改善箇所説明図

基準不適合発生箇所

前席シートベルト
巻取装置

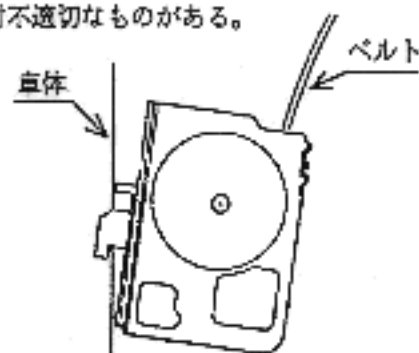
前席シートベルト巻取装置が傾いた状態で取付られているものがあるため、傾斜地等でシートベルトのロック装置が作動し、シートベルトが引き出せなくなるおそれがある。

取付不適切なものがある。

シートベルト巻取装置の取付状態を点検し、不適切なものは修正する。

腰部ベルトのアンカーボルト頭部に白ペイント塗布。
